# これでいいのか？再処理施設 事業変更許可申請にみる 重大事故対策の問題点

2015年6月19日

核燃サイクル阻止1万人訴訟原告団  
青森集会

川井康郎

### <対策の有効性と評価>

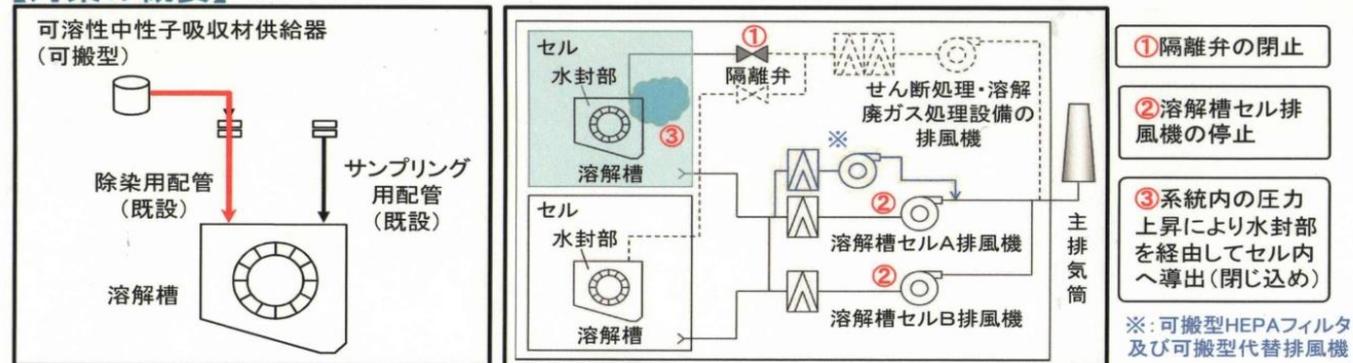
### <疑問と問題点>

#### (1) 中性子線の影響評価は？

⇒ 臨界事故において、最優先的に評価されるべきは中性子線を含む放射線の強度と、それが敷地内従業員と近隣住民に与える影響

#### (2) 手動操作による臨界停止作業の困難性

⇒ 臨界環境下、別室からの手動によるポンプの接続と可溶性中性子吸収剤の供給という原始的作業への疑問(35分以内完了!?)

⇒ 放射線環境 0.01 – 11 mSv/hという評価の妥当性(P26参照)

・臨界初期(バースト部～激しい臨界)の考慮？

・臨界計算コード JACSの信頼性に疑問 (原告準備書面(72)参照)

#### (3) 換気切替え時の作業室内環境

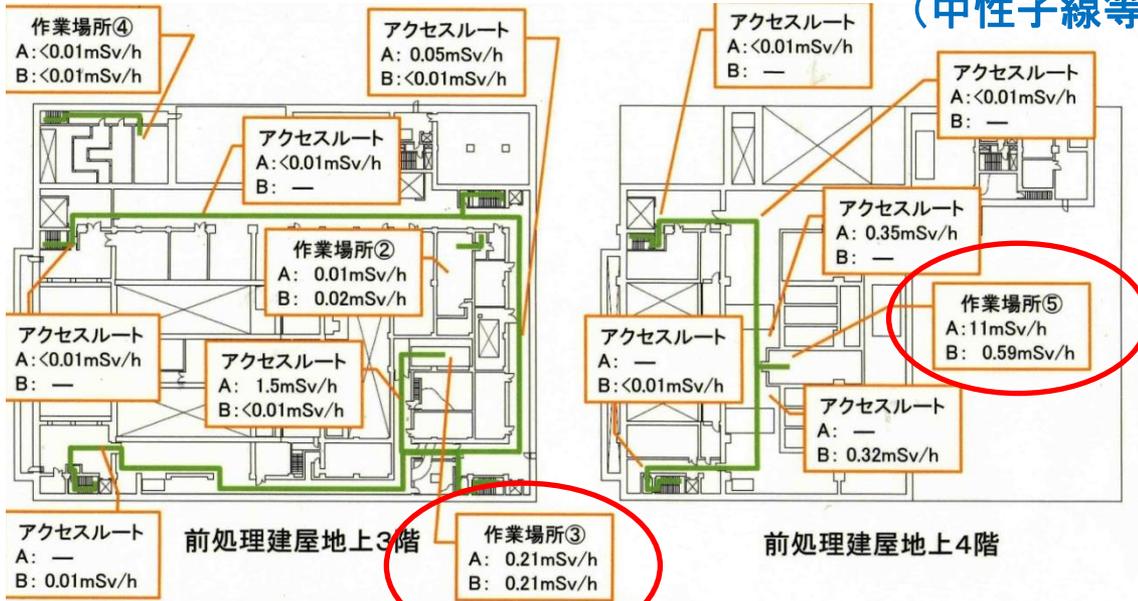
- ⇒ 換気切替えにより、作業室側への放射性ガス逆流
  - ・水シール(185mm)は通常運転時の臨界槽負圧維持が目的
  - ・臨界事故時は可溶性中性子吸収剤供給配管を通じて、作業室内に噴出した放射性物質が充満
- ⇒ 放射性物質のセル、あるいは建屋内拡散の場合、各室、廊下等の完全気密性に期待は出来ず、作業場所が汚染

### <疑問と問題点>

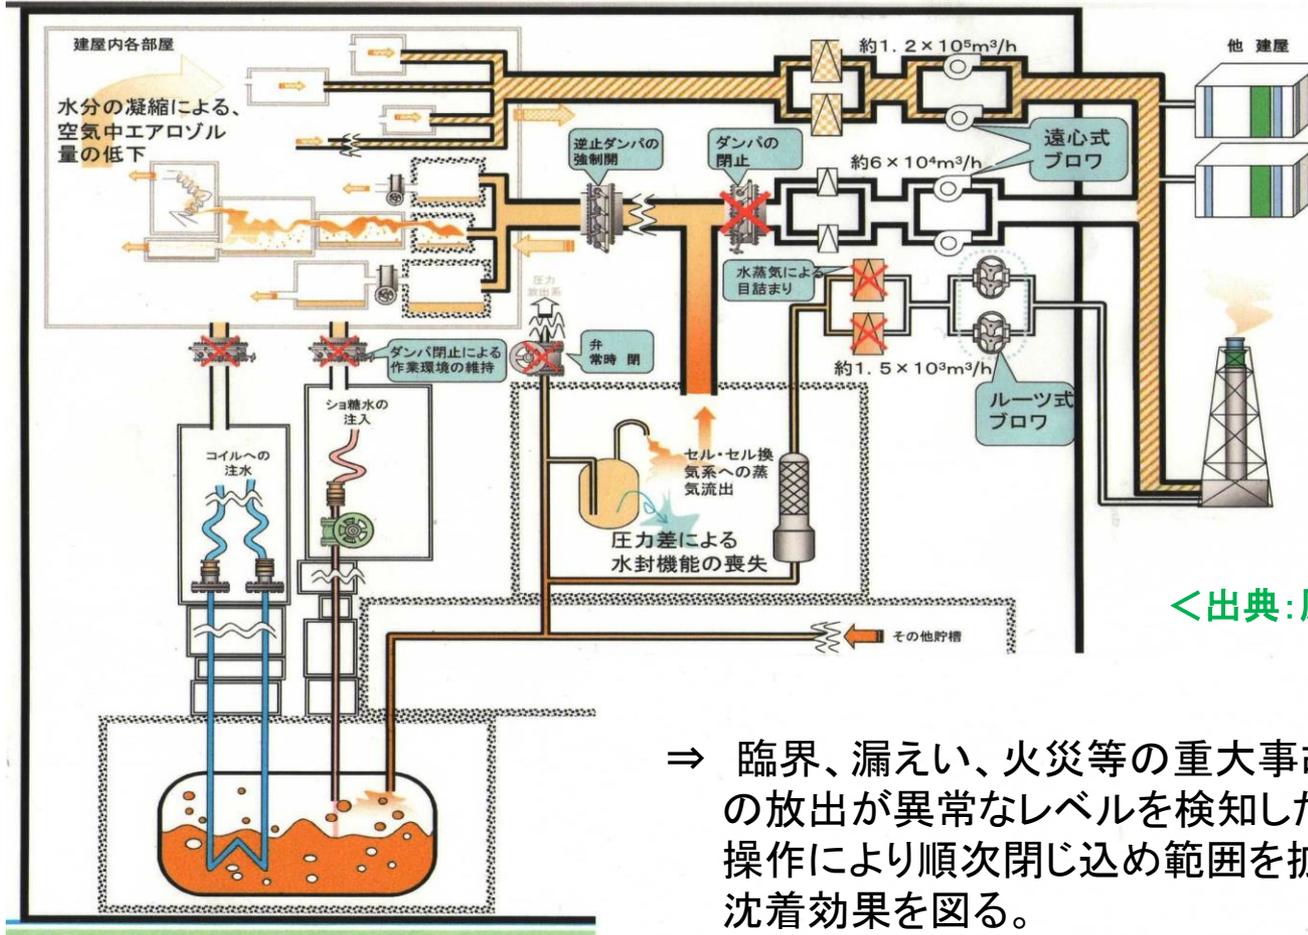
#### (1) 手動操作によるシヨ糖注入(ルテニウム蒸発抑制)作業の困難性

⇒ 換気のセル内、更には建屋内への切り替え後は、アクセスルートならびに作業室内には放射性物質が拡散し、作業は困難(線量評価不明)

#### (2) 揮発性ルテニウムの補足

⇒ HEPAフィルターでの補足は不可能

⇒ フローシートには常時運転対策仕様の吸収塔、ルテニウム吸着塔は存在するが、重大事故時を想定したものではない。

⇒ 原発に要求されている水封式ベントフィルタの設置を要考慮
